ERRENTERIAKO UDALA

**ERRENTERIAKO IRISGARRITASUN-
PLANAREN EGUNERATZEA (2022)**

SALK ETA SABIN KALEKO LOKALA

Proiektuaren berrikuspena

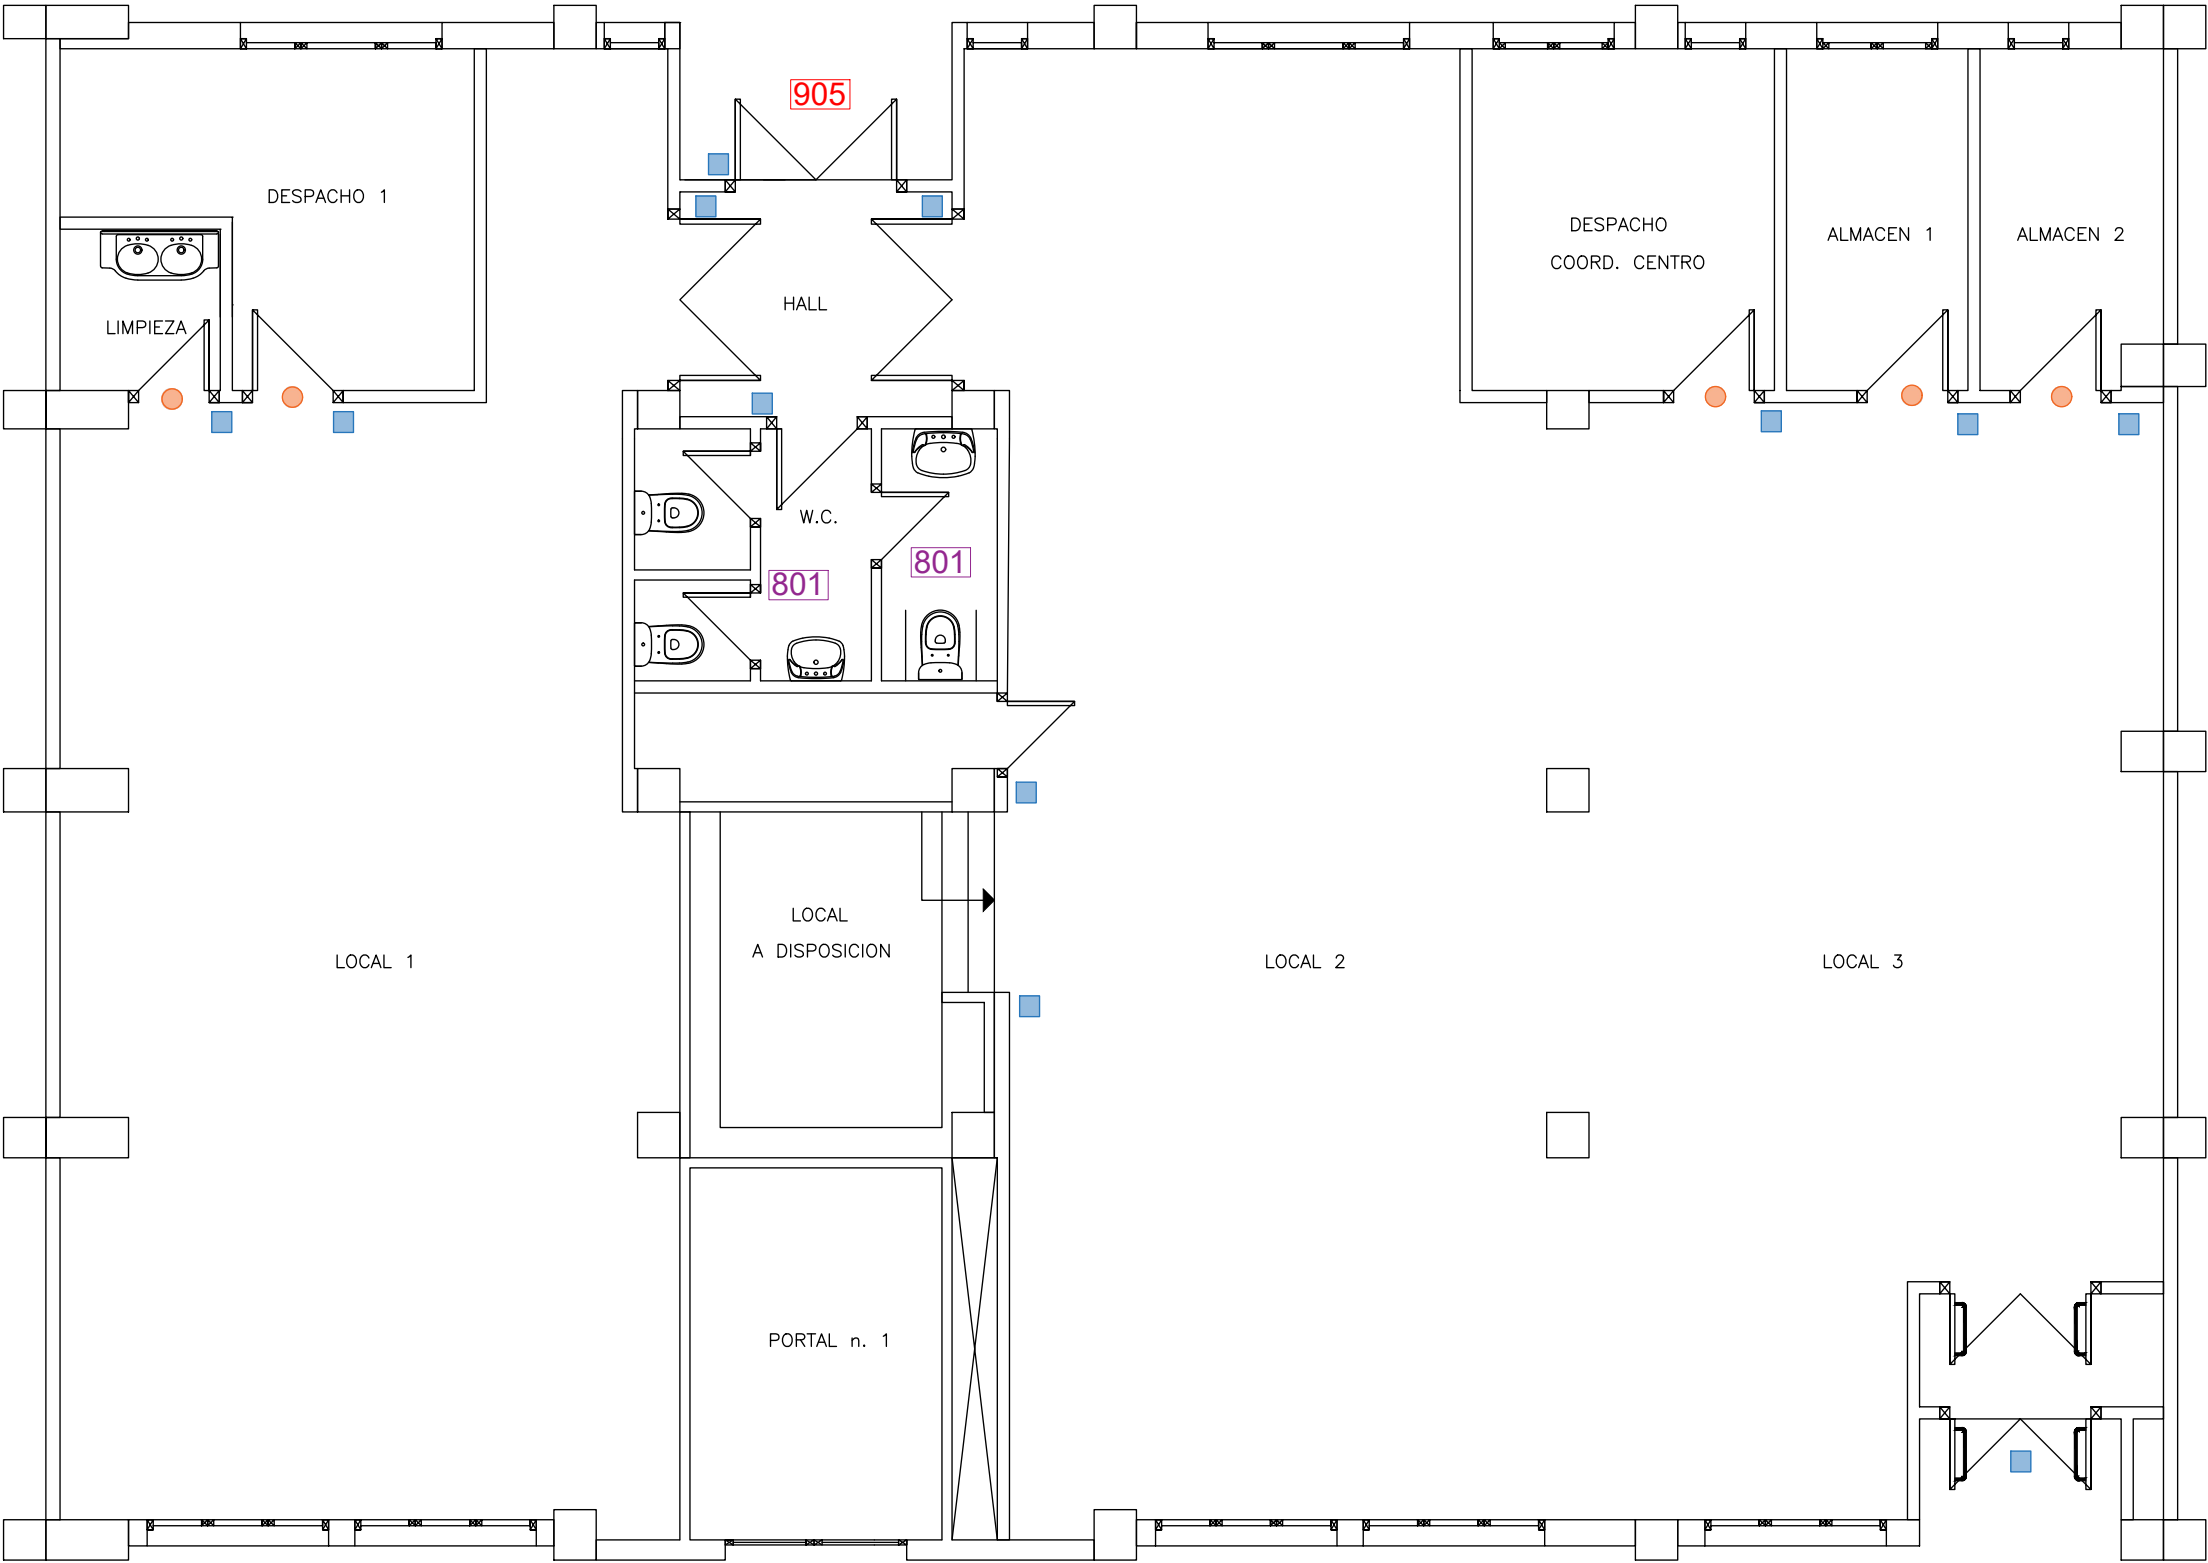
- Sarrera nagusiko atea ez du informazio-kartelik, eraikinaren erabilera adierazten duenik, irisgarritasunaren arloan indarrean dagoen araudian ezarritako baldintzekin. Hau da, goiko aldean informazioa goi-erliebean nabarmendutako karaktereekin eta behekoan testu bera Braille Sisteman (Kod. 905).

- Barruko ate batzuek (hala nola komunek) ez dute informazio-kartelik sarreran, eta ez dute karaktereen trazuan zentratutako goi-erlieberik, ezta Braille sistematik ere, ikusteko desgaitasuna duten pertsonak eraikinean zehar mugitzea errazteko (Kod. 905).

- Komunetara sartzeko ateez 90 zentimetro baino gutxiagoko zabalerak dute, eta hori da irisgarritasunaren arloan indarrean dagoen araudi teknikoak (Kod. 502).

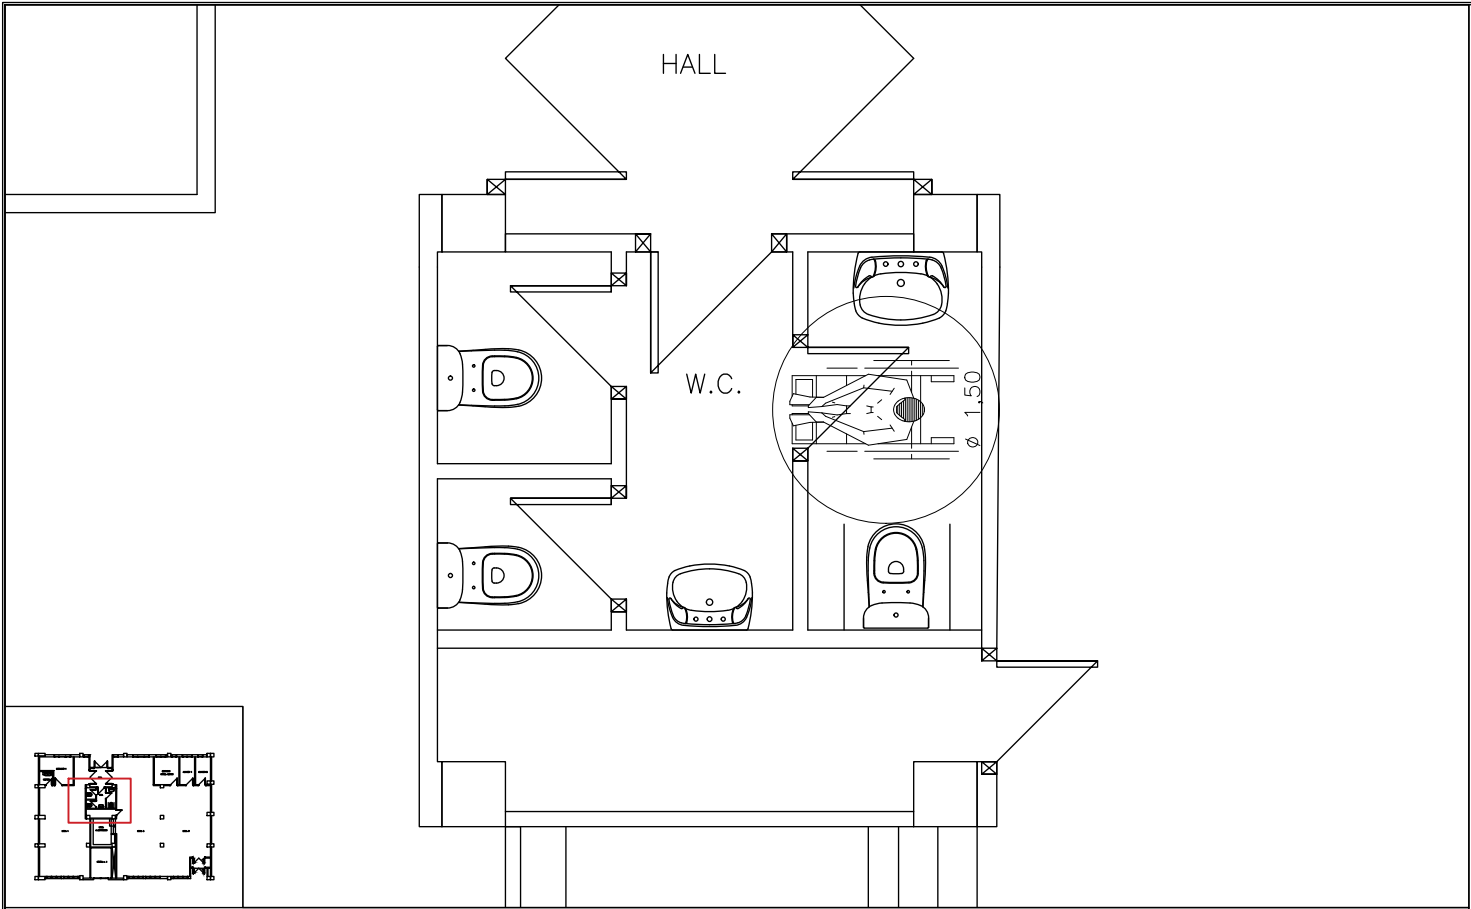
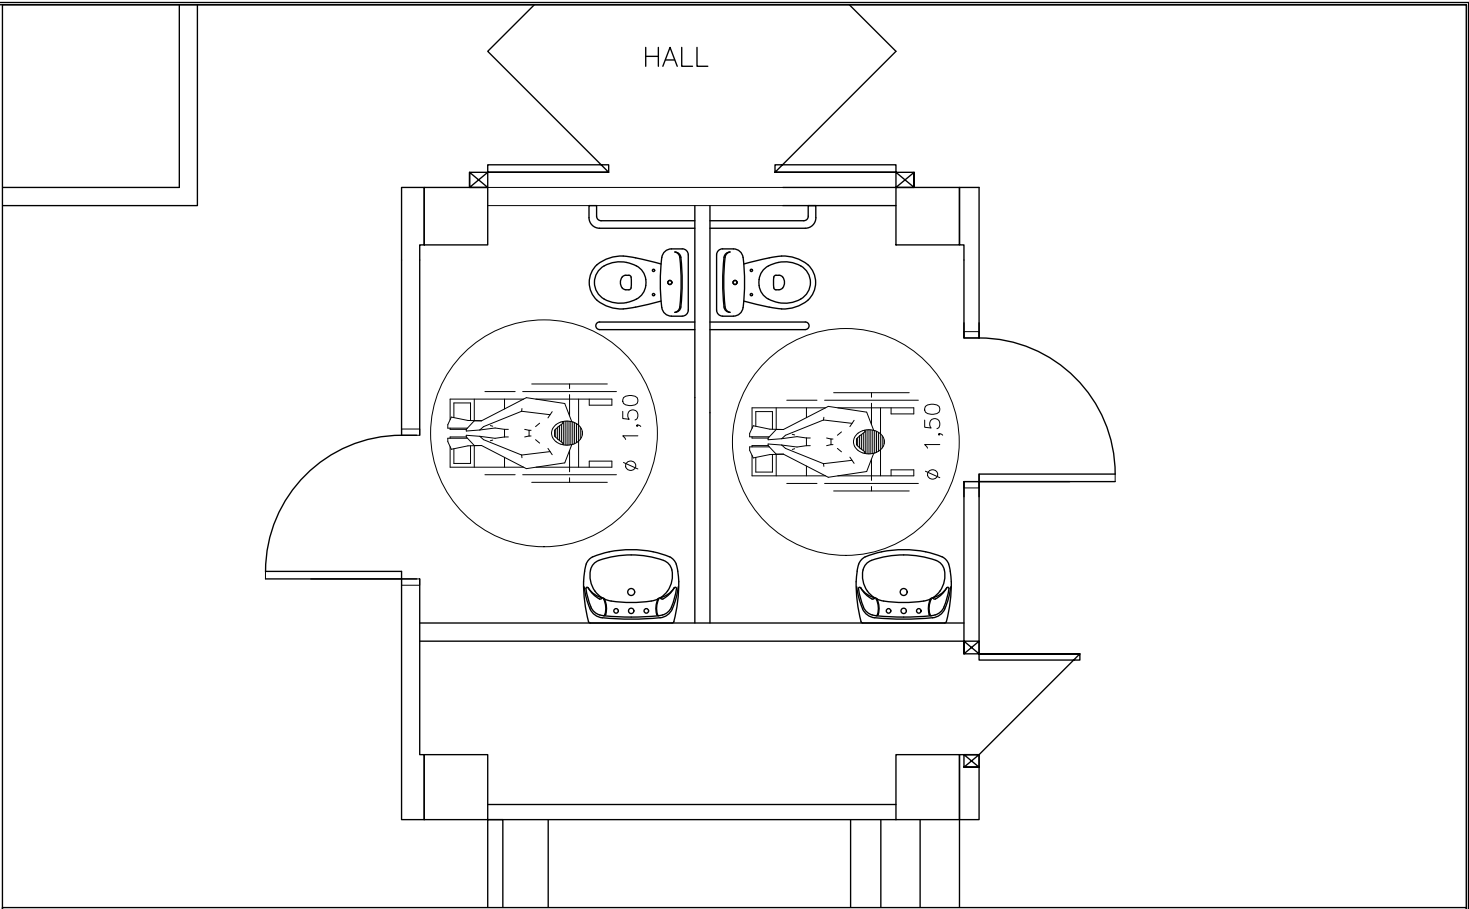
- Komun egokituak lurretik 40 zentimetrora dagoen alarma-sistema bat izan behar du, eroriz gero laguntza eskatzeko. Gainera, 30 cm-ko altuerako babes-zokalo bat gehitu behar da sarrerako atearen bi aldeetan. Bestalde, komuneko kabinako idulkirik gabeko konketaren ondoan dauden objektuak birkokatu behar dira, eta biratzeko 1,5 metroko diametroa duen espazioa bermatu. Horregatik, komunetarako gunean bi zerbitzu irisgarri jartzea proposatzen da (Kod. 801).

801 JARDUKETA (ZERBITZU EGOKITUA) EGUNGO EGOERA

801 JARDUKETA (ZERBITZU EGOKITUA) PROIEKTATUTAKO EGOERA
